**COMISSÃO PERMANENTE DE LICITAÇÃO
TERMO DE ESCLARECIMENTO DO EDITAL
PROCEDIMENTO LICITATÓRIO COMURG Nº 001/2020**

A Companhia de Urbanização de Goiânia, por intermédio da Comissão Permanente de Licitação designada pela Portaria nº 002/2019 - CPL, tendo em vista o que consta no **Processo nº 81500681/2019**, destinado à **contratação de empresa especializada para a execução de obras e serviços de engenharia relativos à ampliação do aterro sanitário de Goiânia e construção de lagoa de recalque de chorume, prevendo-se, dentre outros o fornecimento de todo o material, mão-de-obra, equipamentos e maquinários, adequados e necessários à execução de todos os serviços descritos neste edital e seus anexos**, e nos termos da Lei nº 13.303/2016, do Regulamento de Licitações e Contratos, publicado no Diário Oficial do Município nº 7061 de 23 de maio de 2019, Lei Complementar nº 123/2006 alterada pela Lei Complementar nº 147/2014, e demais legislações pertinentes, diante das dúvidas expressas nos documentos eletrônicos encaminhados a esta Comissão, esclarecemos:

Figura 2 – Detalhe do Dreno

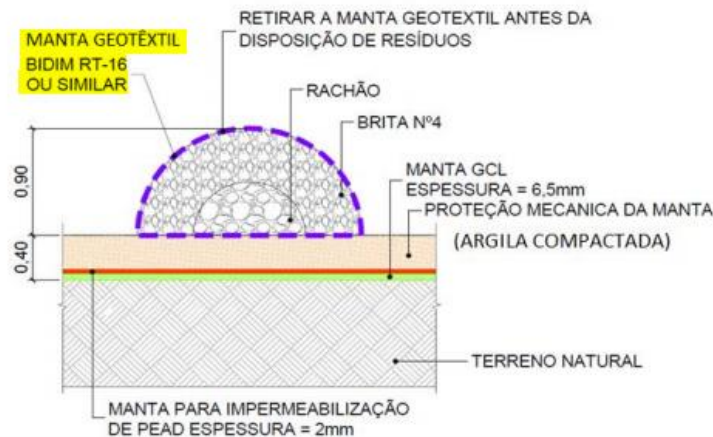
Questionamento 09: Para execução dos drenos nas especificações dos serviços descreve no item 5.11. Que os mesmos deverão ser instaladas mantas geotêxtis com massa de 500g/m², em poliéster, efetuando o completo e pleno envelopamento dos drenos horizontais e verticais e a devida costura da manta de recobrimento; Porém na planilha orçamentaria está previsto fornecimento e instalação de MANTA BIDIM RT-16 (GRAMATURA 300GR/M2) (item da planilha Goinfra); estando inconsistente o orçamento com a especificação acima e planta 5/14 (detalhe do dreno de percolado), onde está especificado MANTA BIDIN GRAMATURA 500GR/M². Diante disto questionamos qual manta realmente deverá ser instalada no serviço a ser executado? Diante da resposta da COMURG solicitamos que a mesma discrimine com clareza a manta a ser instalada tanto na planilha orçamentária quanto na especificação técnica do serviço a ser executado, após essa definição o preço correspondente esteja vinculado a decisão do modelo.

Resposta 09: Não foi localizada na planilha Goinfra (AGETOP) nenhum item com a descrição acima mencionada, Bidim RT-16, por isso foi utilizada outra planilha como referência, não havendo menção da gramatura desta na planilha utilizada. No entanto, para esclarecimento de qual a manta correta a ser aplicada, evidencia-se que deverá ser adotada a manta Bidim RT-16 ou similar, conforme detalhe do dreno apresentado no Termo de Referência no Anexo I – B – Desenho 1, como mostra a Figura 2 apresentada.
